## CHAPITRE 2 : CONCLUSIONS MOTIVEES ET AVIS

**- à l'autorisation environnementale afin d'obtenir l'autorisation d'exploiter la centrale éolienne de Montot-Denèvre.**

## Trame verte et bleue au droit de la zone d'implantation : carte extraite de l'étude d'impact du pétitionnaire

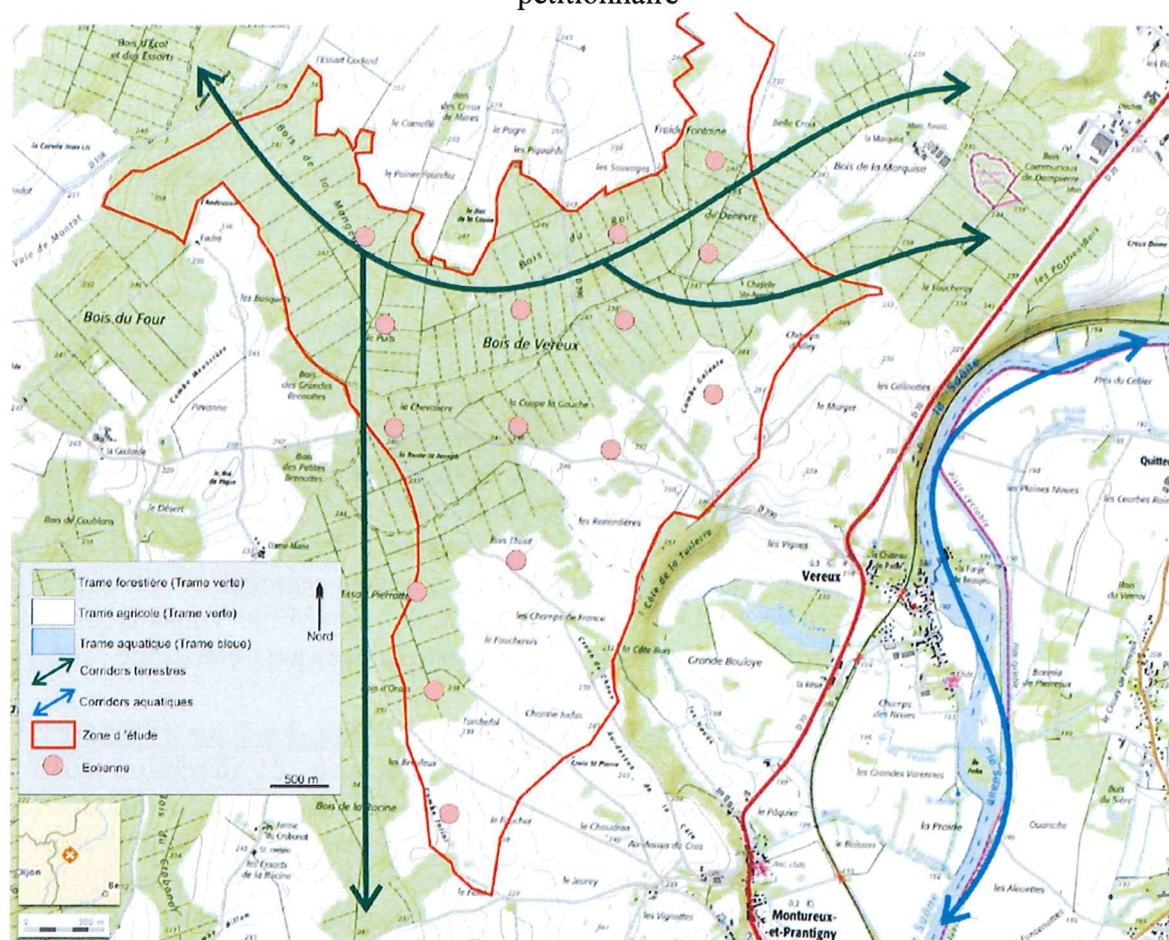
- Le Schéma Régional de Cohérence Écologique (SRCE) approuvé le 02 décembre 2015. La zone d'implantation retenue est située hors réservoirs de biodiversité au titre du SRCE. Néanmoins, elle est concernée dans sa partie Nord par un « corridor régional potentiel à remettre en bon état ». Ce dernier passe par le bois de la Mangeotte, le bois du Roi et le bois de la Marquise. L'implantation des machines retenue laisse une place inter-éolienne d'environ 700 m qui est largement suffisante pour garantir le passage de l'avifaune migratrice. Si l'avifaune migratrice peut franchir en toute sécurité un passage de 700 m entre éoliennes, il n'y a pas lieu de douter que l'ensemble des autres groupes faunistiques sera à même d'en faire autant. En outre, la lisière Nord de la zone d'étude correspondant à la lisière du massif forestier, ne sera pas affectée. Le pétitionnaire a démontré qu'aucune rupture de corridor n'est à craindre comme illustré ci-dessous :
